OMRON

No.2334

プロダクト・ニュース

スターデルタ・タイマ 形H3BG-8H-32 生産中止のお知らせ

取付加工寸法

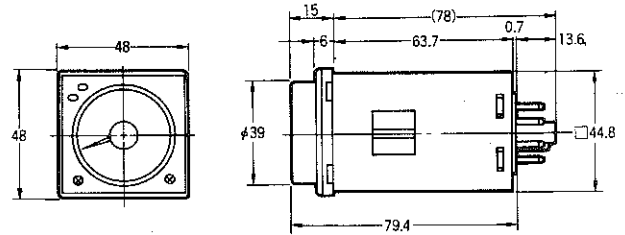
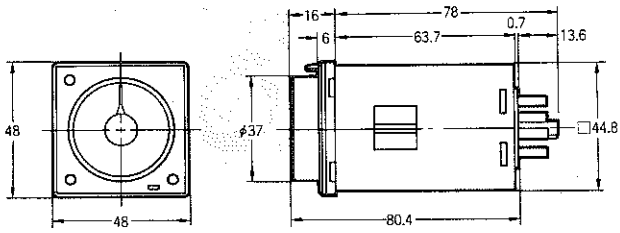
推奨代替商品	本体の色	外形寸法	配線/接続	取付寸法	定格/性能	動作特性	操作方法
推奨代替商品は瞬時b接点出力がありませんので外付けリレーが必要です。	形H3CR-G8EL	◎	◎	○	◎	◎	○	◎

内部接続・端子配置

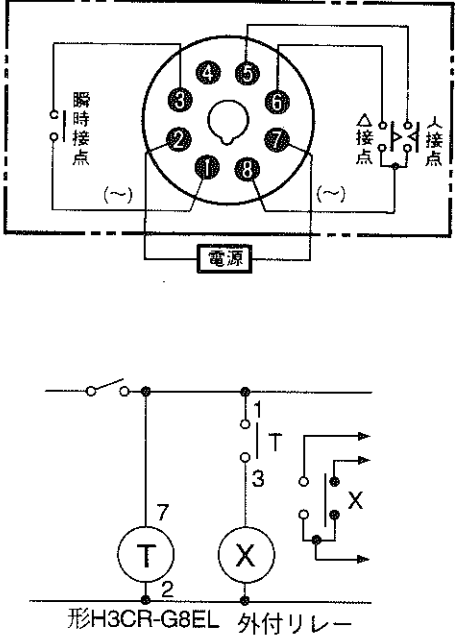
生産中止予定商品 形H3BG-8H-32	推奨代替商品 形H3CR-G8EL
	 <p style="text-align: center;">形H3CR-G8EL 外付リレー</p>

項目	形式 生産中止予定商品 形H3BG-8H-32	推奨代替商品 形H3CR-G8EL
消費電力	AC用 約10VA/約2W	AC100/110/120V 約6VA/約2.4W AC200/220/240V 約12VA/約2.6W
他の特性仕様は同等です		
ご注意	形H3BG-8H-32は形H3BG-8Hに瞬時b接点出力を追加し、瞬時1c出力としたものです。
